## 改善箇所説明図

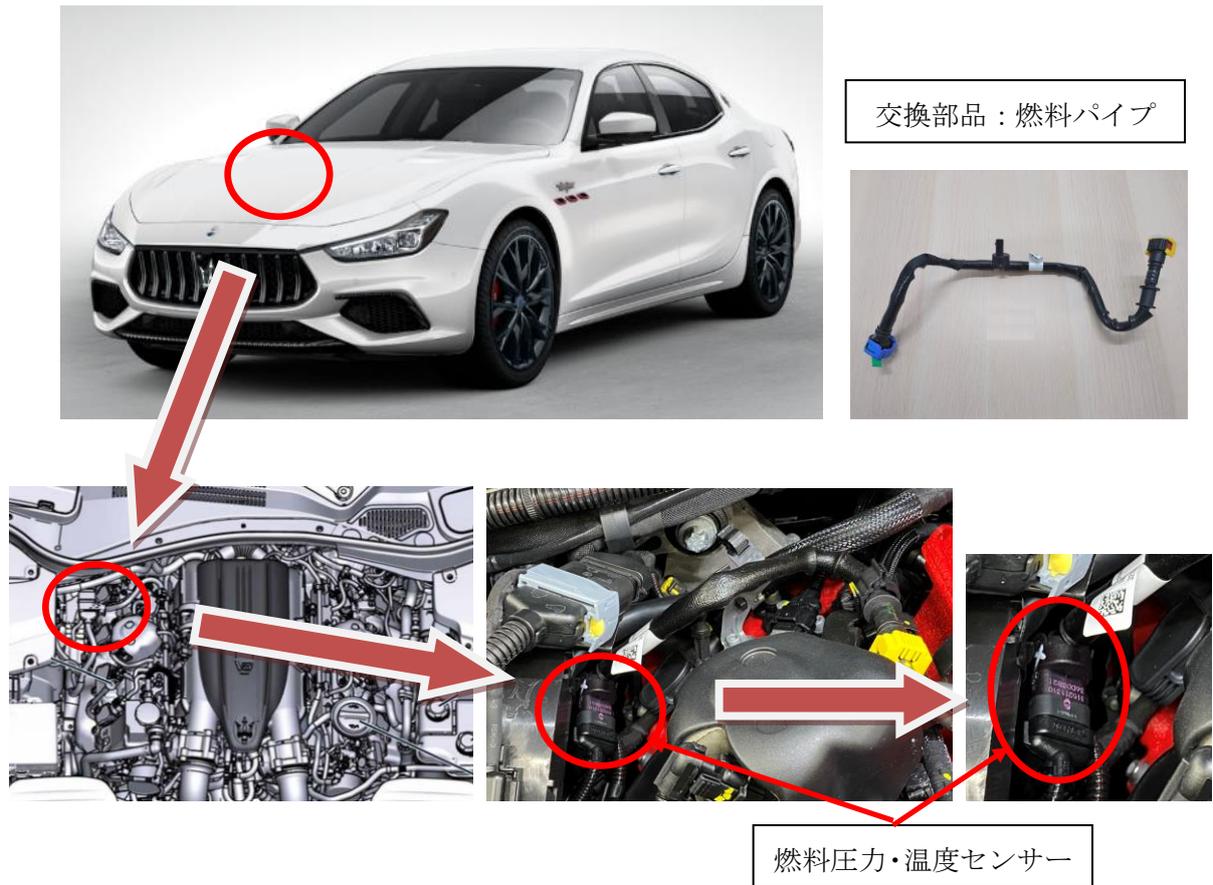
燃料装置において、燃料供給パイプに取付けられる燃料圧力温度センサーの取付ハウジングの製造管理が不適切なため、ハウジングの強度が不足しているものがある。そのため、使用過程において、当該ハウジングに亀裂が生じて燃料が漏れ燃圧異常の警告灯が点灯し、最悪の場合、火災に至るおそれがある。

全車両、燃料供給パイプ一式を良品に交換する。

燃料圧力・温度センサーのワイヤーハーネス側コネクタに黄色いペイントを塗布する。
